20 - Via Mannarino

aggiornato al 25/11/2020

PEBA MESAGNE - AMBITO URBANO CRITICITA' RILEVATE

2259

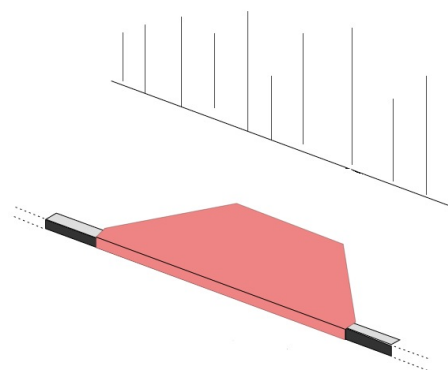
Percorso con pendenza inadeguata e non giustificata

Eliminazione della rampa esistente e ripristino del marciapiede come nel resto del percorso.
Il marciapiede dovrà avere una pendenza trasversale non superiore all'1%. La finitura della pavimentazione dovrà essere antisdrucchiabile e perfettamente complanare.

2261

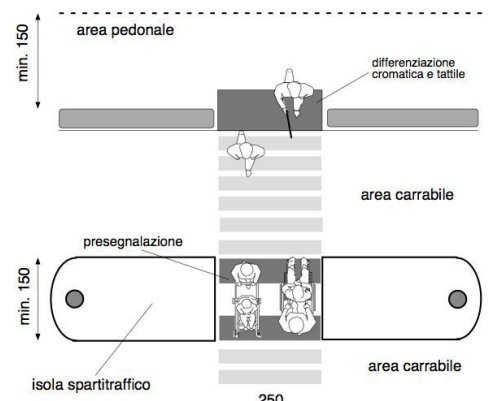
Assenza di attraversamento pedonale a raso

Nuova realizzazione di attraversamento pedonale **a raso**, tramite adeguamento dei raccordi al percorso pedonale esistente e inserimento di segnaletica tattile a pavimento (segnale pericolo valicabile) ad evidenziare la delimitazione tra sede pedonale e carrabile; realizzazione di zebraure di larghezza minima 250 cm.

2262

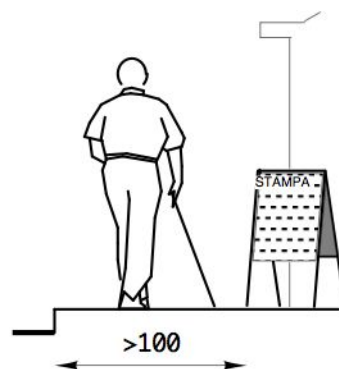
Ostacolo costituito da **arredi mobili**

Ricollocazione dell'oggetto esistente lasciando un passaggio netto per i pedoni di almeno cm **100** in larghezza.

2264

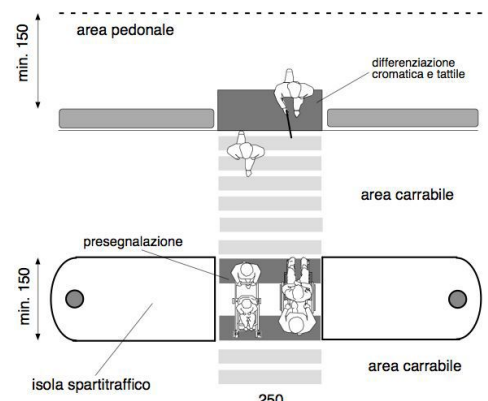
Assenza di attraversamento pedonale a raso

Nuova realizzazione di attraversamento pedonale **a raso**, tramite adeguamento dei raccordi al percorso pedonale esistente e inserimento di segnaletica tattile a pavimento (segnale pericolo valicabile) ad evidenziare la delimitazione tra sede pedonale e carrabile; realizzazione di zebraure di larghezza minima 250 cm.

3223

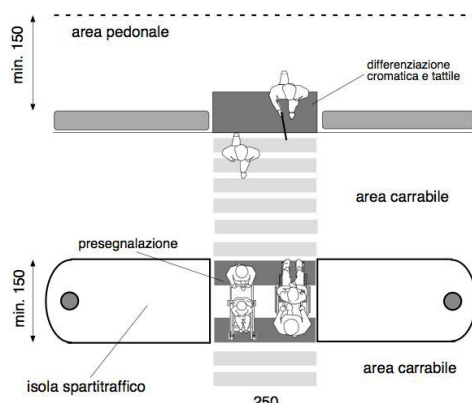
Assenza di attraversamento pedonale a raso

Nuova realizzazione di attraversamento pedonale **a raso**, tramite adeguamento dei raccordi al percorso pedonale esistente e inserimento di segnaletica tattile a pavimento (segnale pericolo valicabile) ad evidenziare la delimitazione tra sede pedonale e carrabile; realizzazione di zebrature di larghezza minima 250 cm.

3225

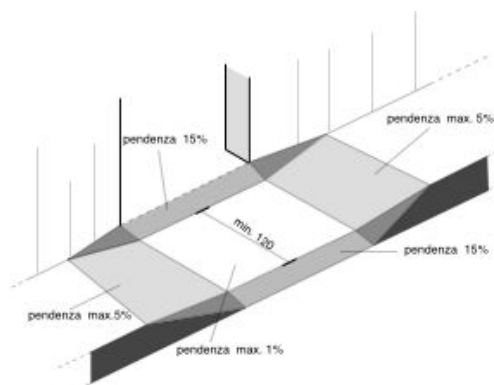
Passo carraio inadeguato

Adeguamento passo carraio tramite realizzazione di marciapiedi in rilevato, **abbassando in parte la quota del percorso esistente, in modo da ottenere un doppio piano inclinato, perpendicolare al senso di marcia** e la cui pendenza non supera il 5%. Il manufatto è completo di elemento di raccordo per l'attraversamento dei veicoli (pendenza minima del 15%); la porzione di percorso orizzontale, utile per i pedoni, deve essere di larghezza minima 120 cm.

3226

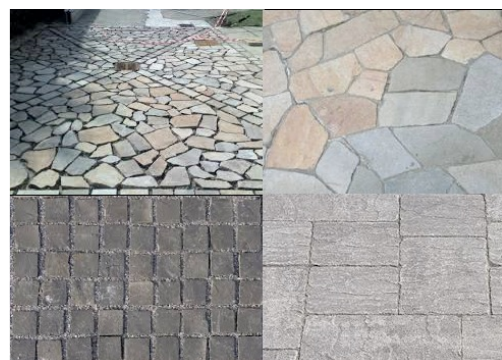
Presenza di sconnessioni, buche isolate, deformazioni della pavimentazione esistente, assenza di porzioni di essa.

Adeguamento della pavimentazione dissestata tramite **demolizione e rifacimento del tappetino d'usura o sostituzione di parte di essa**, con finitura tale da rendere il piano di calpestio perfettamente complanare e raccordato adeguatamente alla pavimentazione esistente.

3227

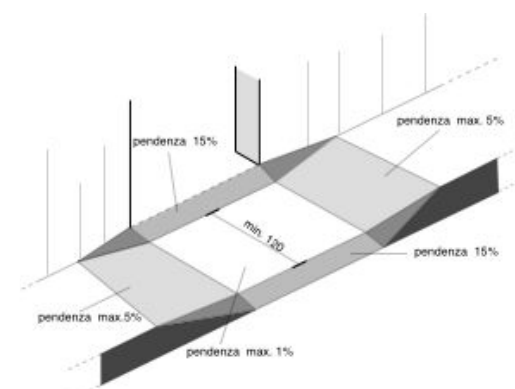
Passo carraio inadeguato

Adeguamento passo carraio tramite realizzazione di marciapiedi in rilevato, **abbassando in parte la quota del percorso esistente, in modo da ottenere un doppio piano inclinato, perpendicolare al senso di marcia** e la cui pendenza non supera il 5%. Il manufatto è completo di elemento di raccordo per l'attraversamento dei veicoli (pendenza minima del 15%); la porzione di percorso orizzontale, utile per i pedoni, deve essere di larghezza minima 120 cm.

3229

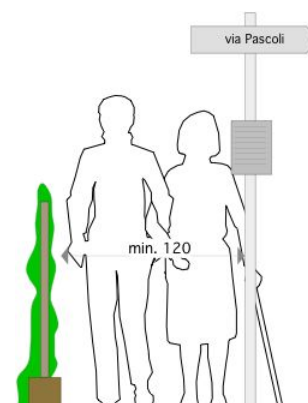
Ostacolo costituito da base fissa a corredo di indicazione **segnaletica o cartello pubblicitario o cartello di fermata autobus**

Ricollocare il supporto verticale verso il margine esterno o interno, qualora possibile, del percorso pedonale in modo da non costituire intralcio per le persone non vedenti e ipovedenti o persone anziane accompagnate.

3232

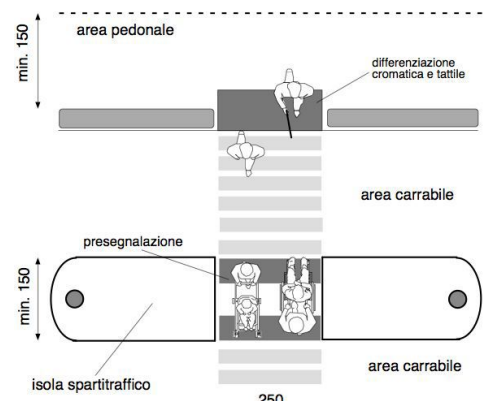
Assenza di attraversamento pedonale a raso

Nuova realizzazione di attraversamento pedonale **a raso**, tramite adeguamento dei raccordi al percorso pedonale esistente e inserimento di segnaletica tattile a pavimento (segnale pericolo valicabile) ad evidenziare la delimitazione tra sede pedonale e carrabile; realizzazione di zebrature di larghezza minima 250 cm. La pavimentazione utilizzata nell'attraversamento, sarà la medesima già presente.
